Plaine Commune Développement

Objet : Arrêt du projet de révision du PLUi de l'EPT Plaine Commune – consultation des personnes publiques associées et consultées

REVISION PLUI 2025 - REMARQUES PLAINE COMMUNE DEVPT OAP SECTORIELLES

Demande de réajustement du contour de la zone UVP33M, en lien avec l'affinement du projet urbain NPNRU de Franc-Moisin.

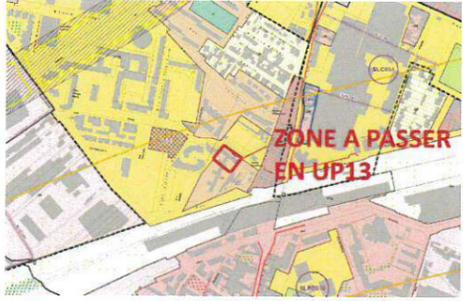
| CPRU Cristiano garcia | St-Denis/Auber | UMD + zone identifiée en R+2 (selon extrait joint) | règlement graphique | Supprimer zonage R+2 représenté en pointillé bleu dans la zone UPM33. Supprimer le zonage UMD de la maison qui au vu de son état pourrait être démolie (cf. étude Boise 2025) | Etude Boise reprend les limites de l'ancien règlement : le Zonage UPM 33 mb. Etude de l'habitat insalubre en vue de proposer un scénario sur la densification du secteur Boise. Le règlement graphique a besoin d'être allégé pour répondre à ces objectifs. | Suppression des zonages uniquement |  | ZCCS |
| | | ERC 17 | règlement graphique | Le zonage de l'emplacement réservé ne reprend pas celui du GS Malala. | Le contour ne correspond pas exactement au GS construit. Il intègre une zone arrière privative | réajustement du contour ERC 17 ? |  | ZCCS |

Extrait du plan de zonage en vigueur du PLUi

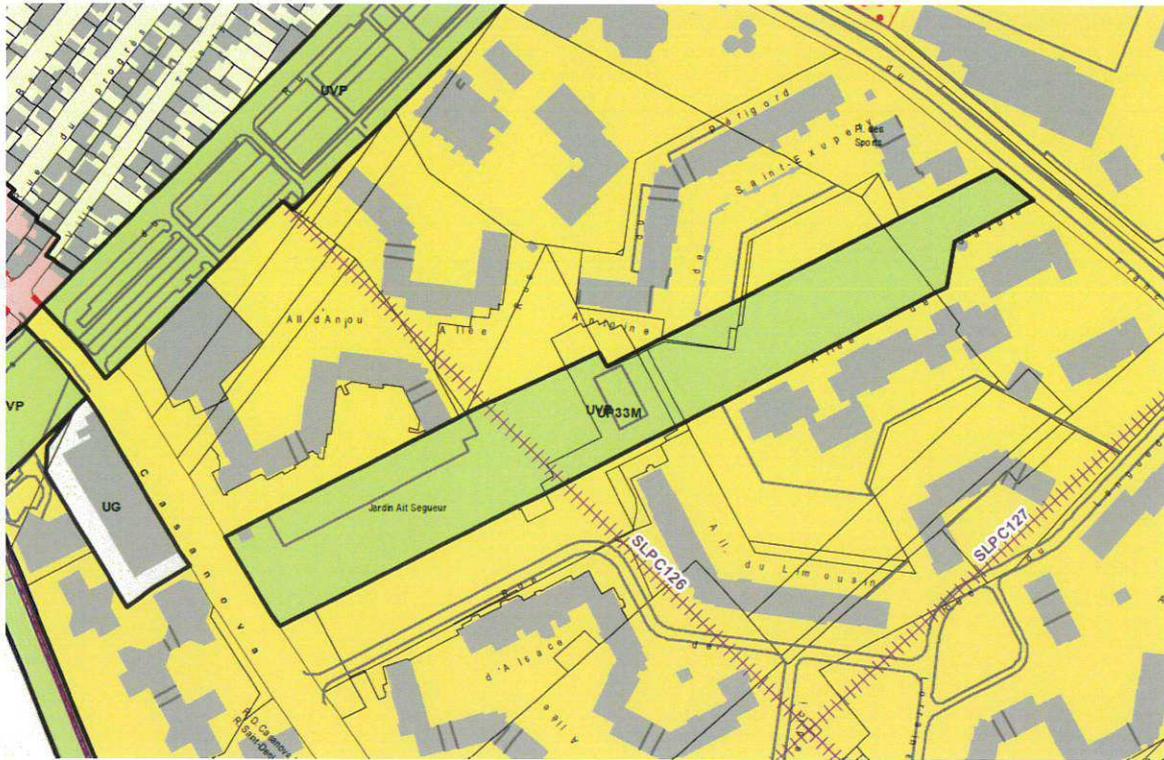
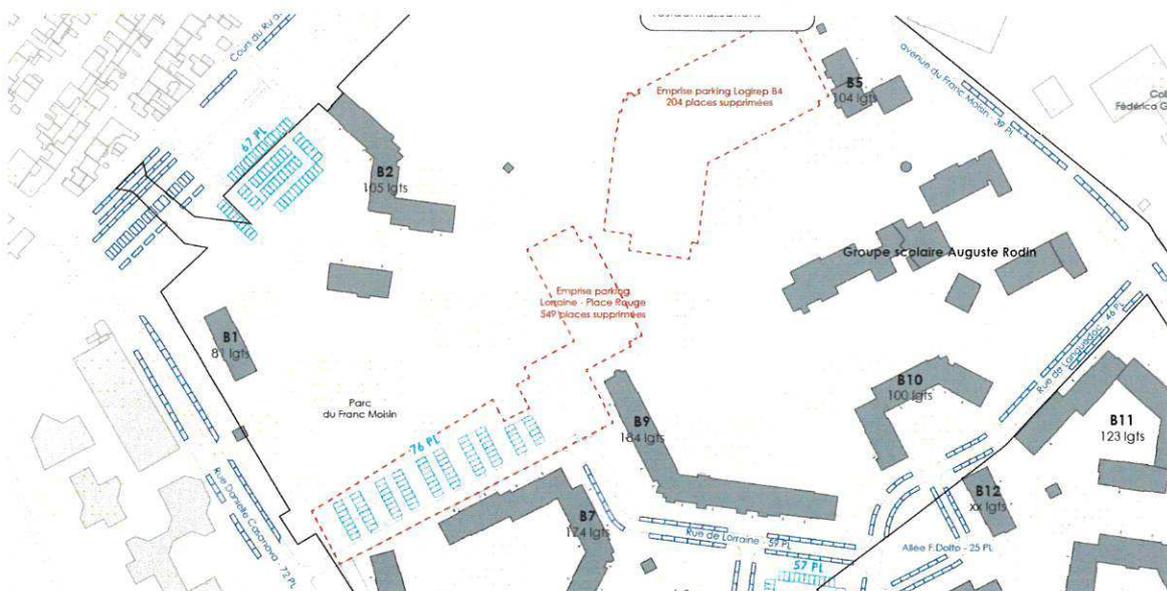
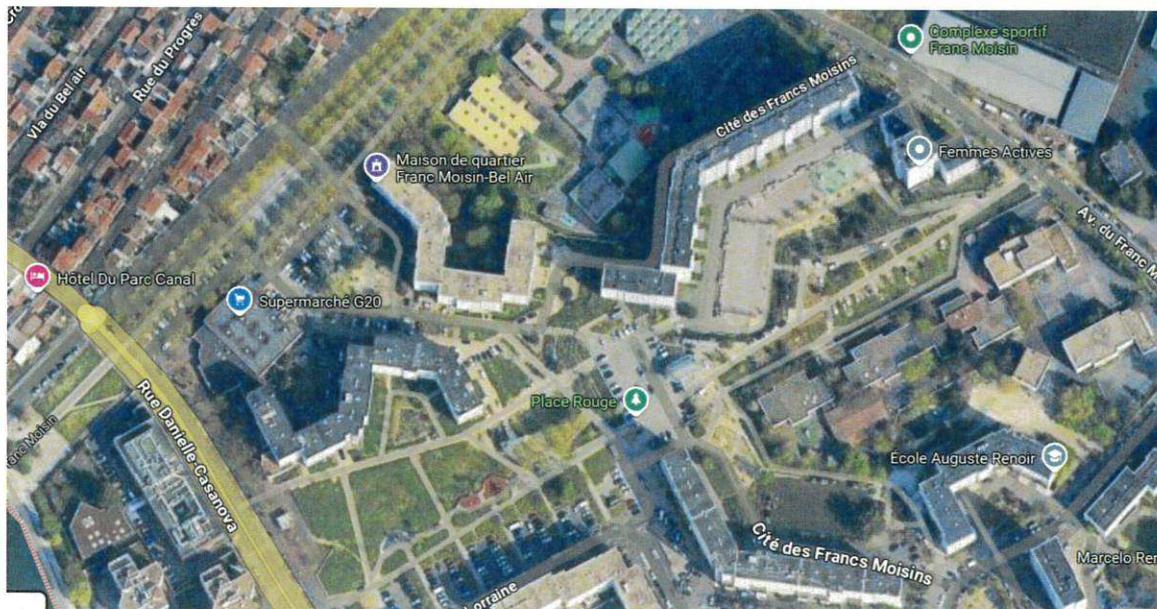
A/ La zone UVP33M telle que présentée actuellement sur le plan de zonage intègre :

- Une partie d'espaces publics minéralisés (place Rouge), ainsi que la pointe du parking du bâtiment B4, dont la surface est minérale.
- Un contour ne reprenant au réel l'aménagement réalisé dans le cadre de l'ANRU 1 de l'aménagement paysager de cette zone.

B/ La demande est donc de réajuster le périmètre de la zone UVP, en vue de reprendre de manière plus fine le périmètre UVP au réel de l'aménagement paysager, et d'intégrer une légère adaptation au regard du plan guide du projet urbain.

Etat « avant/après » proposé zone UVP – document AMT

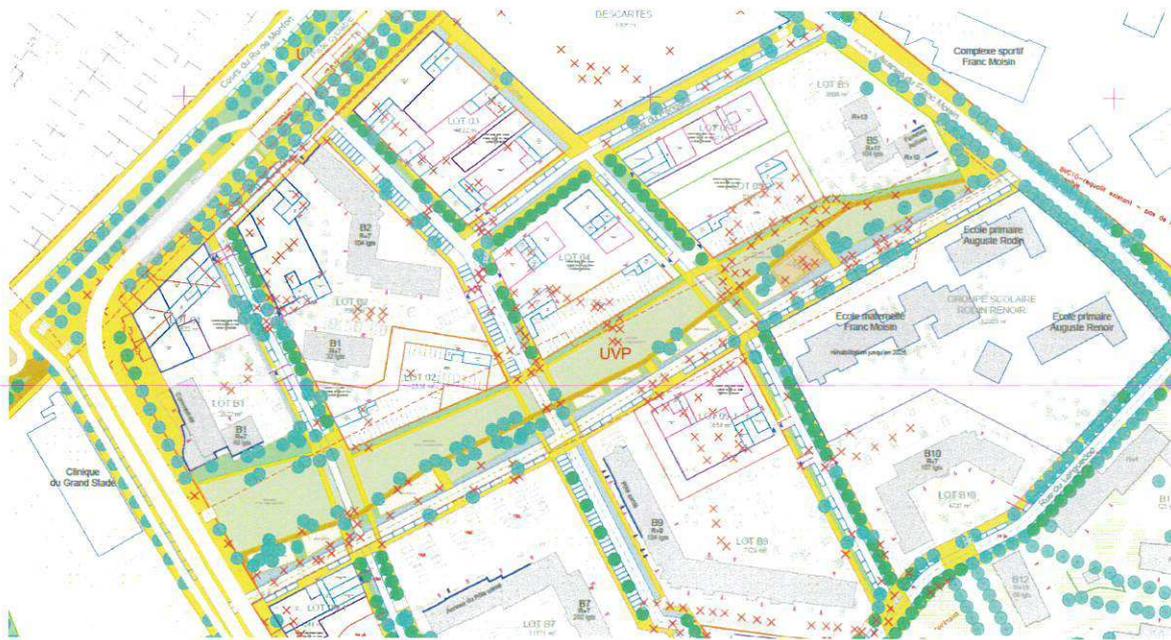
La surface proposée est au final plus grande que l'actuelle (de 155677 m² à 16497 m²).

- Destination : la voirie intégrée au sud de la zone UVP dans le projet urbain répond aux enjeux du projet NPNRU de désenclaver le secteur, en revenant mailler et découper en îlots de tailles plus raisonnables le quartier. Il s'agira cependant d'une voirie travaillée de manière paysagère, ayant vocation en termes de véhicules à desservir uniquement le quartier (pas un axe majeur).
- La réalisation d'aires de stationnement en surface fait l'objet d'un traitement paysager de qualité, visant à réduire leur impact visuel et les intégrer à la dominante végétale du site (et pas de stationnement sous-terrain).
